改善箇所説明図

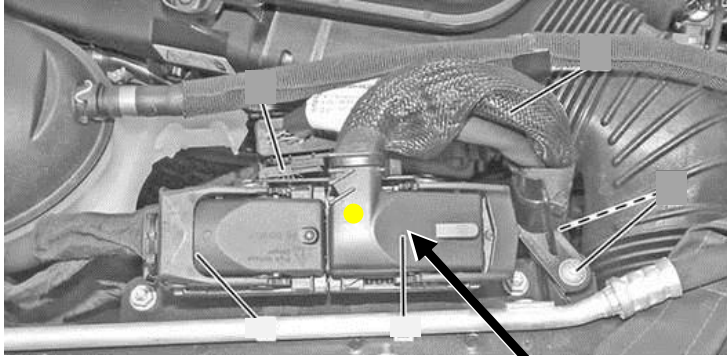
基準不適合箇所

エンジンコントロールユニット

エンジンコントロールユニットにおいて、燃料温度センサの故障検知プログラムが不適切なため、特定の条件で、エンジン警告灯が誤点灯することがある。そのため、フェイルセーフモード制御となり、最悪の場合、排出ガスが基準値を超えるおそれがある。

全車両、エンジンコントロールユニットのプログラムを対策プログラムに書き換える。

識別：エンジンコントロールユニットのコネクタに黄色ペイントを塗布する。
